**ФЕДЕРАЛЬНАЯ СЛУЖБА ПО НАДЗОРУ
В СФЕРЕ ЗДРАВООХРАНЕНИЯ
(РОСЗДРАВНАДЗОР)**

Об отзыве медицинского изделия

Целью настоящего письма является уведомление о запуске компанией Medtronic процедуры добровольного отзыва всех неиспользованных клапанов StrataMR (Регистрационное удостоверение № ФЗС 2008/03461 от 27 апреля 2015 года).

Рис. 2

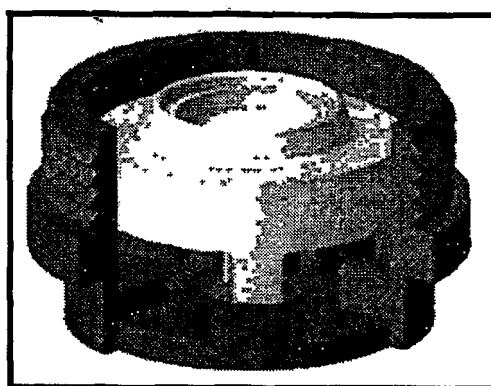
Если клапан StrataMR находится в положении, указанном на рис. 2, давление потока может приблизительно в два раза превысить максимально возможный заявленный уровень давления для клапанов StrataMR (показатель 2,5) и привести к недостаточному

1. Определить и изолировать неиспользованные изделия, являющиеся объектом настоящего сообщения.
2. Вернуть все имеющиеся в наличии изделия, являющиеся объектом настоящего сообщения, компании Medtronic. Представитель компании ООО «Медтроник» в Вашем регионе может помочь Вам с возвратом и заменой данных изделий при необходимости.
3. В случае имплантации какого-либо из вышеуказанных изделий пациентам, следуйте инструкциям по регулировке клапана в Приложении А (последующий уход за пациентом).

Рис. 3
Правильно
Надлежащее расположение и центрирование
инструмента для регулирования режима
функционирования клапана относительно
механизма клапана.

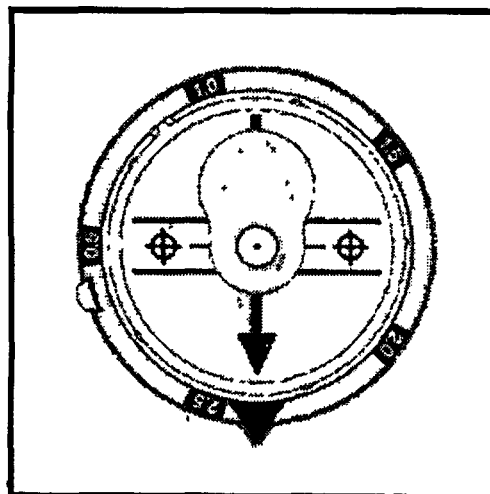
Касаемо регулировки клапанов StrataMR важно отметить, что при надлежащем расположении и центрировании регулятора давления (в соответствии с инструкцией по применению) (также см. рис. 3 и инструкции в Приложении А), выступ на задней поверхности ротора клапана войдет в надлежащее углубление.

Рис. 4
Неправильно
Ненадлежащее расположение при
надлежащем центрировании инструмента для
регулирования режима функционирования
относительно механизма клапана.

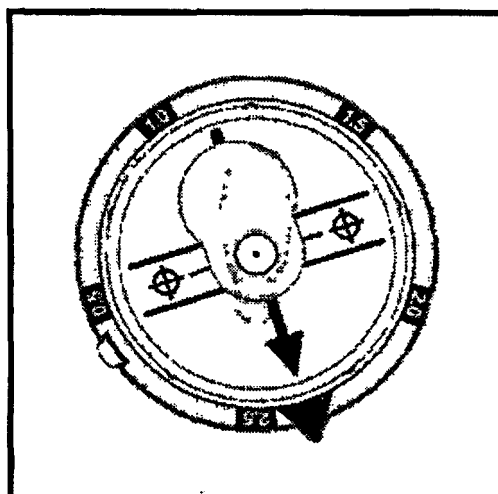
На рис. 3 представлен пример надлежащего расположения. На рис. 4, 5 и 6 представлены примеры неправильного расположения и центрирования, которых следует избегать.
